URGENT – Notification de sécurité produit

Notice corrective de matériel médical

**Ingenuity CT, IQon Spectral CT, iCT, Brilliance 64 CT, Ingenuity TF, Vereos
Libellé de phase d'image incorrect lors de l'acquisition Step and Shoot**

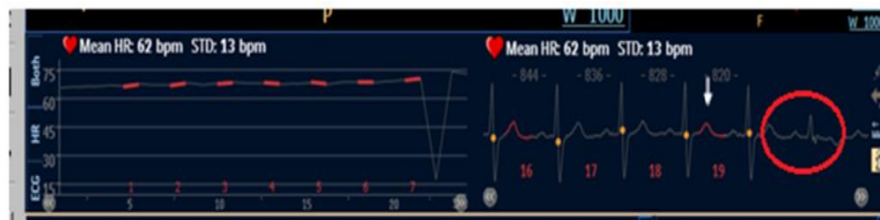
2. Lors de l'utilisation de la version 4.x du logiciel uniquement, si une perturbation de l'ECG est détectée par le système (par exemple, une dérivation de l'ECG est déconnectée ou l'application se bloque, entraînant l'arrêt de la synchronisation avec ECG), les images reconstituées pour la synchronisation de phase sont identiques à celles synchronisées avec l'ECG. Cependant, les images sont enregistrées comme si la synchronisation de phase avec l'ECG avait été appliquée. Cela s'applique à la reconstruction en ligne et hors ligne des images. Les versions logicielles antérieures à la version 4.x ne sont pas concernées.

- Cela peut se produire avec la version logicielle 4.x.

- Dans ce cas, l'utilisateur recevra le message suivant sur la console :

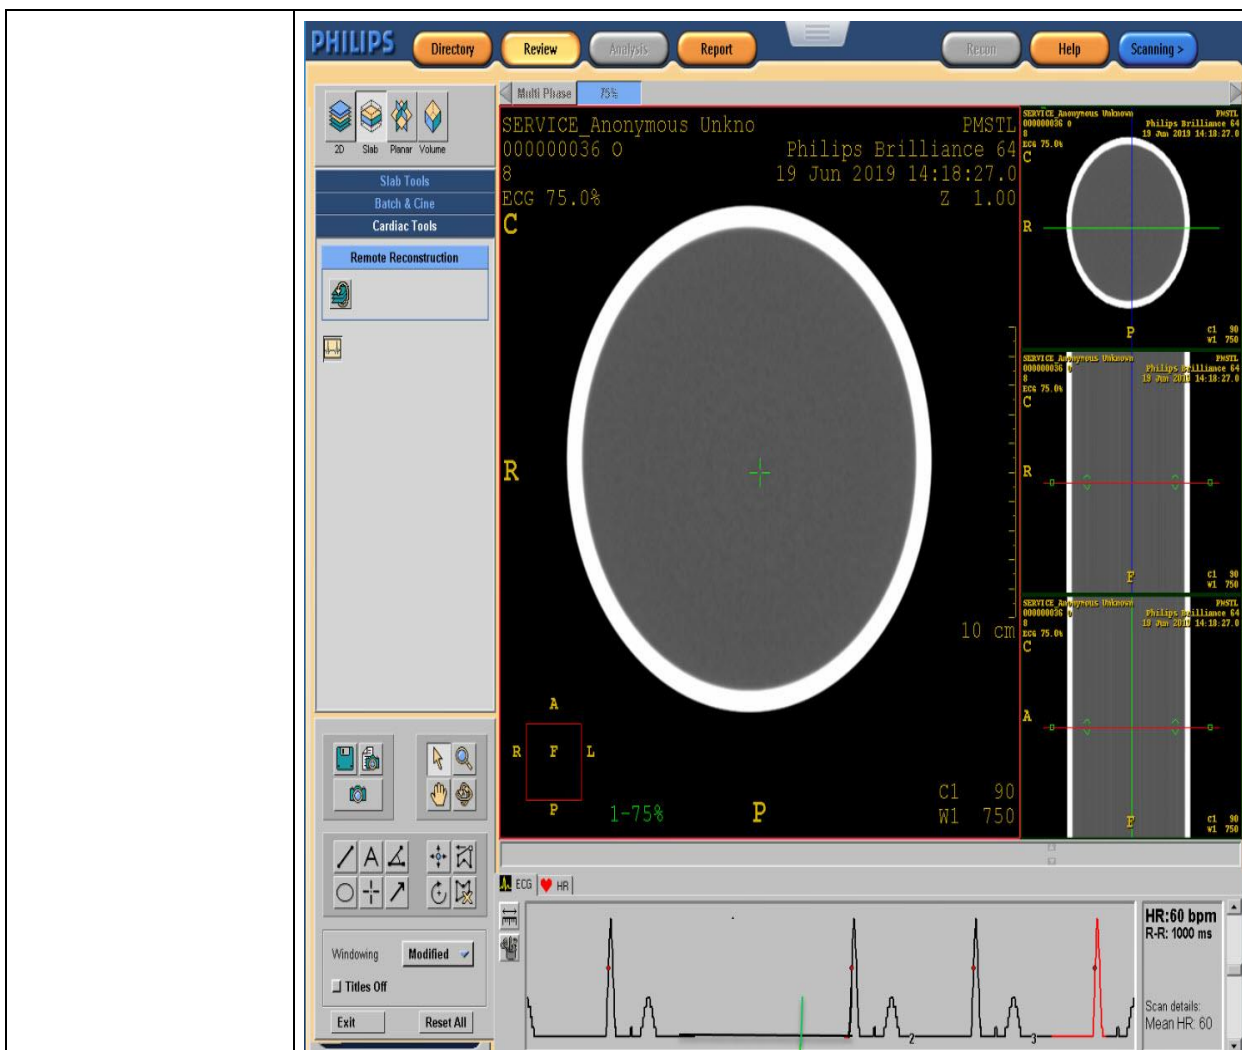
- Les images sont improprement libellées comme si la tolérance de phase a été appliquée, alors qu'elles seront reconstruites sans tolérance de phase.

- Comment éviter ce problème : assurez-vous que les électrodes sont solidement fixées au patient avant de démarrer l'acquisition et vérifiez que l'amplitude de déplacement du plan d'examen permet aux électrodes de rester solidement fixées jusqu'à la fin de l'acquisition. En cas de blocage de l'application, il n'existe aucun moyen d'éviter le problème.

- Lorsque ce problème se produit, les images peuvent toujours être utilisées mais ne sont pas libellées avec la phase ECG correcte. S'il est impératif d'avoir des images avec tolérance de phase, une nouvelle acquisition peut être nécessaire.
